3 S インターフェースに係る検討の進め方

令和6年1月31日

日本原燃株式会社

1. 12月21日面談時のコメントと対応について(1/1)

■フロー図1 点検計画等

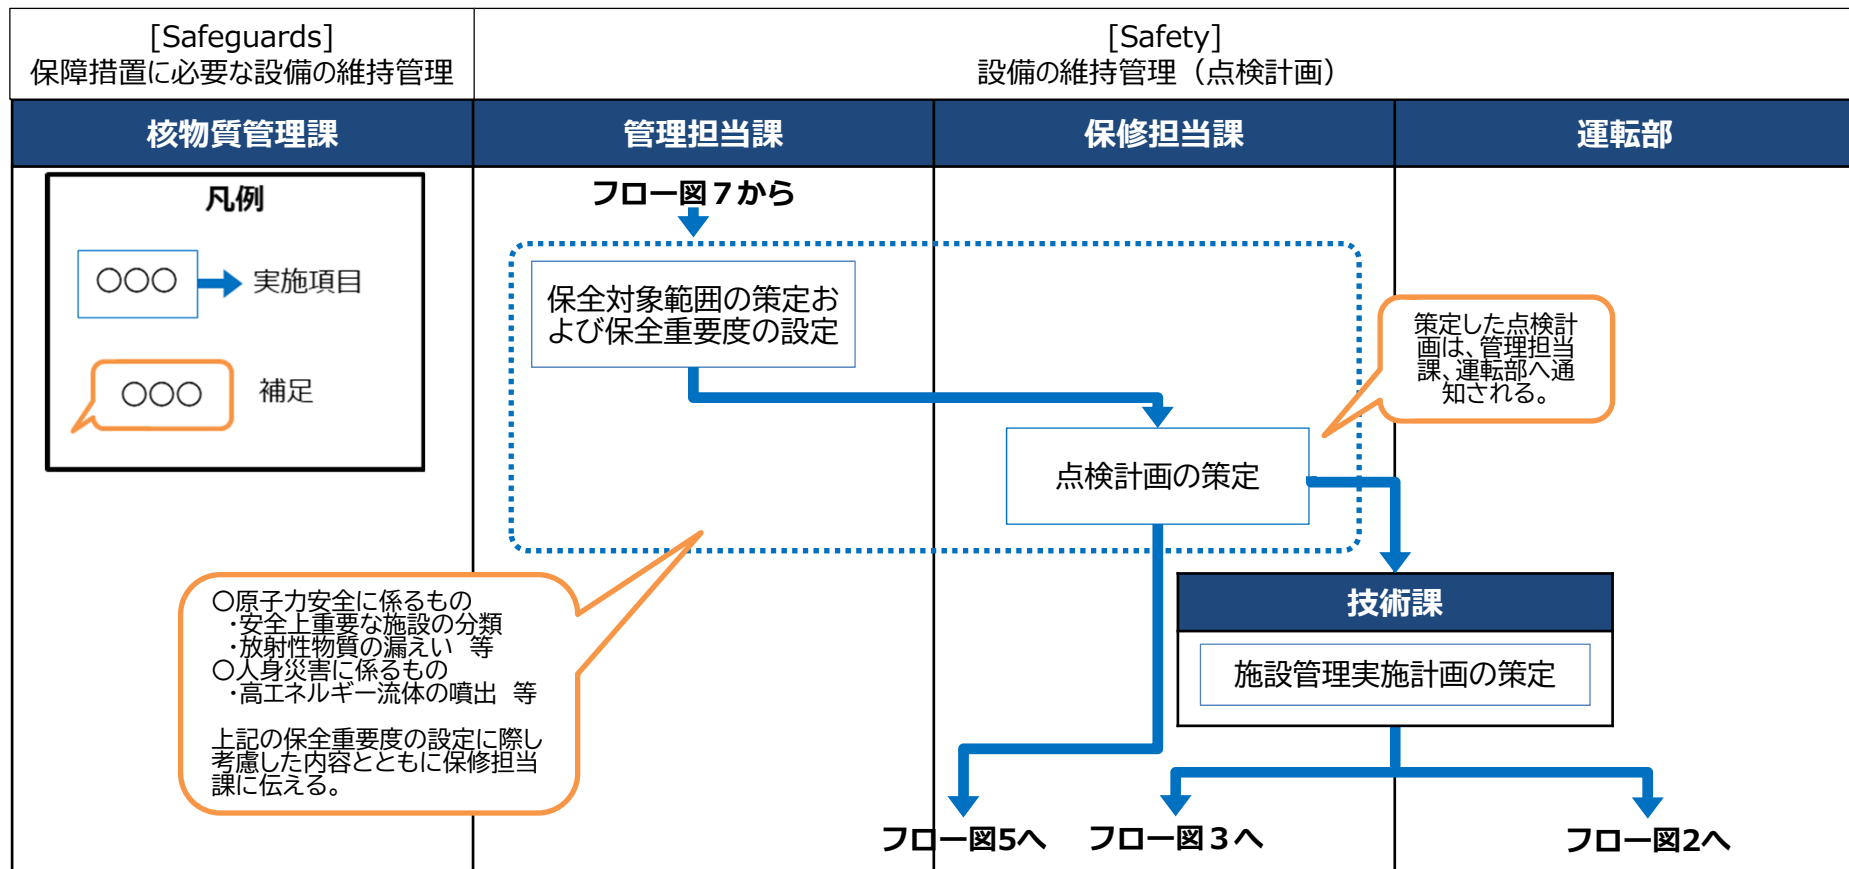
No.	コメント内容	対応
1	15頁 点検計画から巡視点検の実施へ流れるフローとなっているが、保安規定では点検計画と巡視点検は並列の関係で記載されていることから、フローの矢印の位置を適切に修正すること。	11頁、12頁、27頁 施設管理実施計画の作成を追加し、巡視点検の実施への流れ（矢印）の位置を修正した。
2	42頁 全消灯事象報告書の再提出スケジュールを追記すること。	39頁 消灯事象報告書の再提出の予定を追記した。

■ 問題点フロー図 1 点検計画等

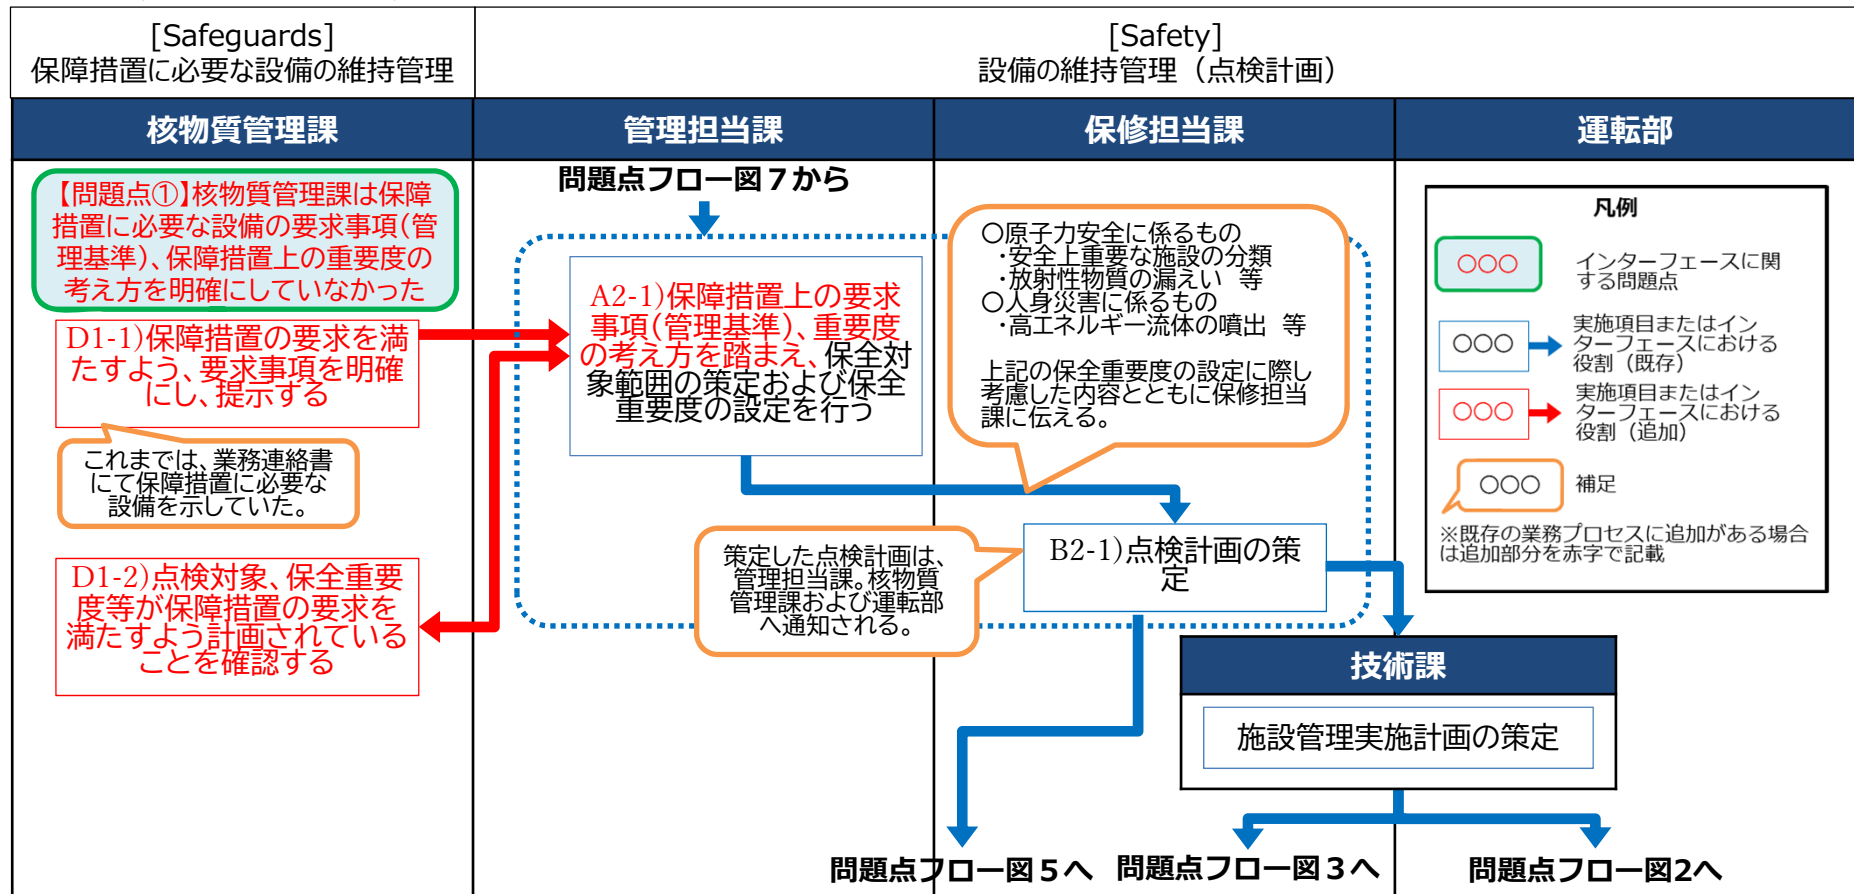
緑枠：抽出したインターフェースに関する問題点

タスク、インターフェース	抽出された問題点	対策方針
[Safeguards] 保障措置に必要な設備の維持管理 ↓ [Safety]巡視点検(当直員実施) [Safety]設備の維持管理	【問題点①】核物質管理課は保障措置に必要な設備の要求事項(管理基準)、保障措置上の重要度の考え方を明確にしていなかった。	【対策①】保障措置に必要な設備を整理し、機能喪失した場合の影響等を考慮して要求事項(管理基準)および保障措置上の重要度の考え方を明確にし、関係部署へ教育する。管理基準の整理に当たってはIAEA等と協議し、結果を反映する。
	【問題点②】核物質管理課による保障措置に必要な設備の状態を把握する仕組みが不十分だった。(核物質管理課は業務管理文書にて監視の障害となる作業を行う場合等に連絡を要求しており、また普段の確認内容は「セル内が全消灯していないこと」であったため、管理担当課が電球切れを認識し、連絡するという連絡対象の明確化が図られておらず、結果として、核物質管理課が管理担当課から電球切れの連絡を受け、把握するという一連の対応ができていなかった。)	【対策②】保障措置に必要な設備が保障措置上の要求を満足するよう維持管理され、故障等の異常を核物質管理課が把握する仕組みを整備する。また、核物質管理課は維持管理の仕組みが適切に働いていることを確認する。
[Safeguards] 保障措置に必要な設備の維持管理 ↓ [Safety]作業管理	【問題点③】管理担当課の承認した作業計画について、核物質管理課が管理基準を満足するための措置が妥当かを確認し、作業承認する仕組みがなかった。	【対策③】管理担当課の承認した作業計画について、核物質管理課が管理基準を満足するための措置が妥当かを確認し、必要に応じて調整を行い、措置が妥当な場合は作業承認する仕組みを整備する。
	【問題点④】核物質管理課は、作業計画段階において、保障措置の要求を満足させるための措置に必要な設備の状態を確認しなかった。(核物質管理課は、電気保全課からD系統の照明を停電させる作業の連絡を受けた際に、C系統の照明の状態(電球切れ)を確認しなかった。)	【対策④】核物質管理課が、作業計画段階において、保障措置の要求を満足させるための措置に必要な設備の状態を確認する仕組みを整備する。

赤枠(赤字、赤線)：問題点を踏まえた対策案(業務プロセスの変更案)

■問題点フロー図6 作業実施

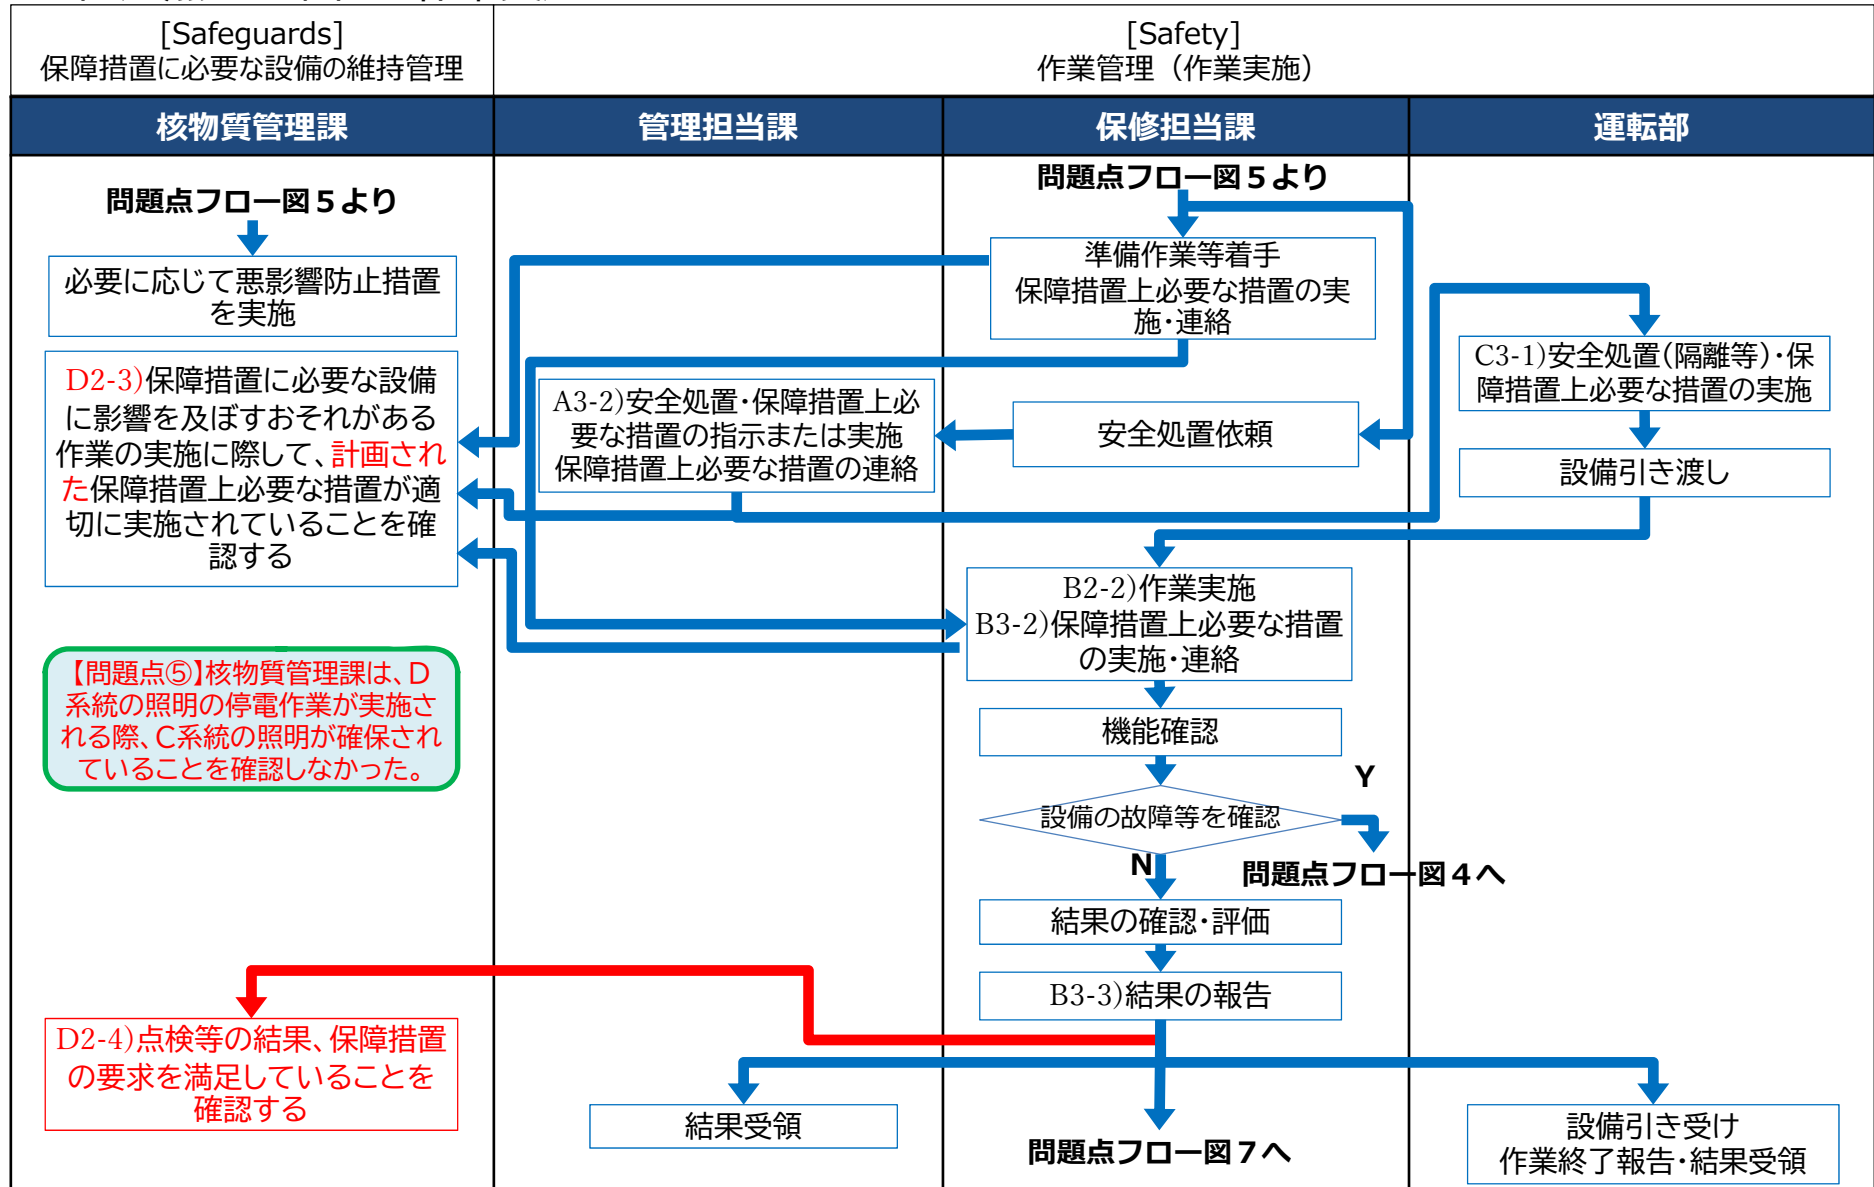
【問題点⑤】核物質管理課が、作業実施段階において、作業計画で実施することとした保障措置の要求を満足させるための措置が実施されていることを確認する仕組みがなかった。(核物質管理課は、D系統の照明の停電作業が実施される際、C系統の照明が確保されていることを確認しなかった。)	【対策⑤】核物質管理課が、作業実施段階において、作業計画で実施することとした保障措置の要求を満足させるための措置が実施されていることを確認する等の仕組みを整備する。
